IDENTIFICAÇÃO DA PROPOSTA		
ID da proposta	Processo	Atividade / Procedimento
PR/2026/19837	29843/2026	Proposta à Câmara Municipal
Assunto do Processo		
Proposta à Câmara Municipal - Pedido de informação prévia - Rua José Vidal da Costa, União de Freguesias de Ferreiros e Gondizalves		
Unidade Administrativa		
DU - [INTERNO]		
Propósito		
Órgãos Colegiais \ Deliberação Câmara Municipal		
Órgão/Cargo que resolve		
Câmara Municipal de Braga

PROCESSO: 3/2020/354/0

ASSUNTO: PEDIDO DE INFORMAÇÃO PRÉVIA SIMPLES

- 1.1. NEXT OBRAS – CONSTRUÇÃO E REMODELAÇÃO DE INTERIORES, LDA através do pedido registado com o n.ºs. 2025-E-RE-4150 apresenta elementos relativos ao pedido de **informação prévia** com vista à **construção de edifício de 5 pisos destinado a habitação multifamiliar**, a levar a efeito no prédio sito na Rua José Vidal da Costa, União de Freguesias de Ferreiros e Gondizalves que incide sobre o prédio descrito na 2.ª Conservatória do Registo Predial de Braga sob o n.º 1238/20040113, inscrito na matriz de natureza rústica sob o artigo n.º 35.
- 1.2. A operação urbanística tem enquadramento nos termos do disposto no n.º1 do artigo 14º do Decreto-Lei n.º555/99 de 16 de dezembro, na

Figura 1. Planta de Implantação, integrante dos Elementos Instrutórios anexos ao presente processo através do Registo de Entrada n.º 2026-E-RE-4150, a 20/02/2026.

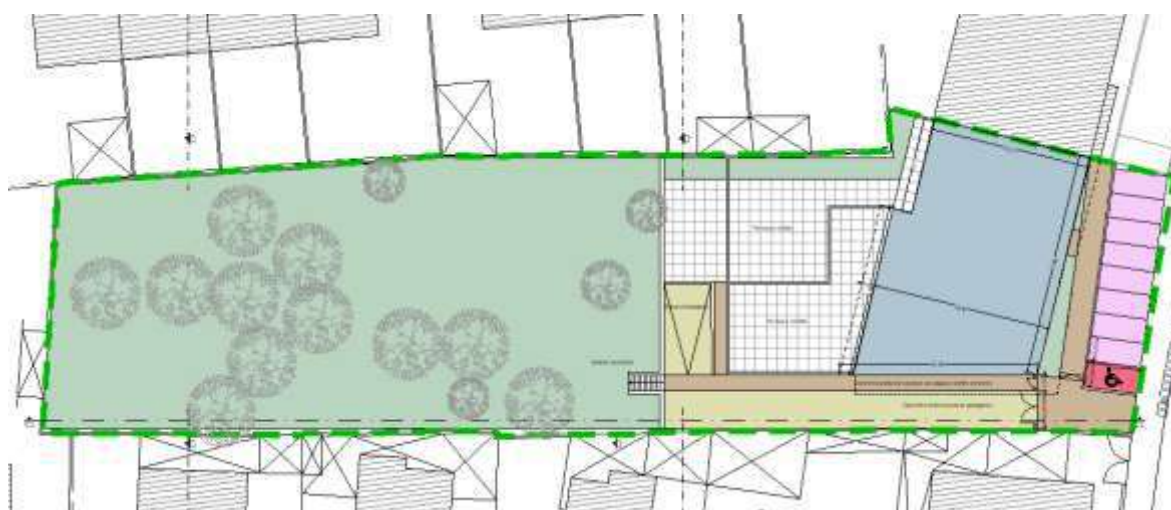
1.1. Verifica-se que o projeto prevê a manutenção da largura da faixa de rodagem existente a montante e a jusante do terreno da pretensão, o que se considera aceitável.

1.2. No que concerne à largura do passeio, informa-se que o n.º 4 do artigo 76.º do Regulamento do Plano Diretor Municipal vigente (RPDMB) define, para passeios confrontantes com edifícios de habitação coletiva, largura de 3,00m. Tendo em conta que a presente situação configura colmatação urbana, considera-se que poderá adotar-se a largura do passeio existente no limite norte, devendo o mesmo alargar progressivamente em direção a sul, através da redução do canteiro proposto entre este e o edifício.

2.1. Considera-se que a dimensão do espaço dedicado a estacionamento privado é suficiente para albergar o número de lugares correspondentes à área de construção destinada a habitação, em concordância com as exigências constantes do artigo 79.º do RPDMB.

2.2. No que concerne ao estacionamento público de veículos ligeiros, a pretensão está em cumprimento, faltando, contudo, os lugares destinados a bicicletas. Não obstante, uma vez que a pretensão prevê um lugar de veículos ligeiros em excesso face à exigência regulamentar, crê-se possível a reconversão desse espaço para o efeito.

3. Atendendo a que as questões acima se prendem com um ligeiro redesenho do espaço público, não pondo em causa a viabilidade da pretensão nem a sua configuração geral, considera-se que a mesma reúne condições para o deferimento, devendo as alterações necessárias ser contempladas em fase de licenciamento.
